**Informe Consolidado de Solicitud de Aclaraciones, Rectificaciones y/o Ampliaciones a la Declaración de Impacto Ambiental del Proyecto "Modificación Proyecto Planta Los Mantos: Implementación depósito de relaves de filtrados y extensión de vida útil"**

Nombre del Titular : Minera BMR SpA  
Nombre del Representante Legal : Antonio Alejandro López Pardo  
Dirección : Av. Andres Bello 2457 1901 Providencia

Figura 4-14: Disminución Caudal Subterráneo Salida Quebrada Los Mantos por efecto del Proyecto

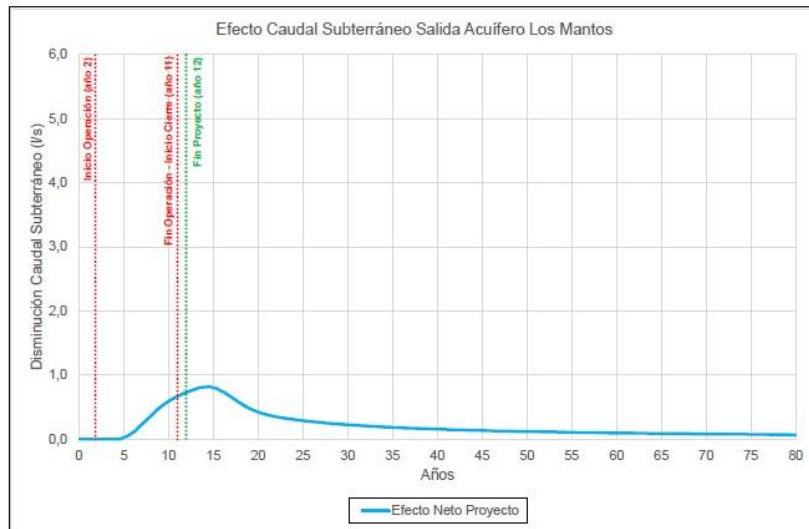
- 4.2.6.12. Respecto de la conclusión “Rancho N°5 no generará una variación en el flujo subterráneo en la salida de la quebrada Los Mantos. Lo anterior se explica porque el caudal extraído es principalmente desde el almacenamiento local y no se traslada fuera del área de bombeo”, se solicita al Titular justificar la diferencia respecto de la conclusión del método analítico que indica que “en términos del efecto neto del Proyecto sobre esta variable, en la Figura 4-14 se observa que la disminución asociable al bombeo del Proyecto sería del orden de 0,8 l/s” y “efecto porcentual máximo respecto al caudal inicial en la salida de la quebrada Los Mantos (4,8 l/s) es de alrededor de 17%, con disminuciones residuales hacia el término de la simulación están en torno a 1,5%”(Figura 5-11).
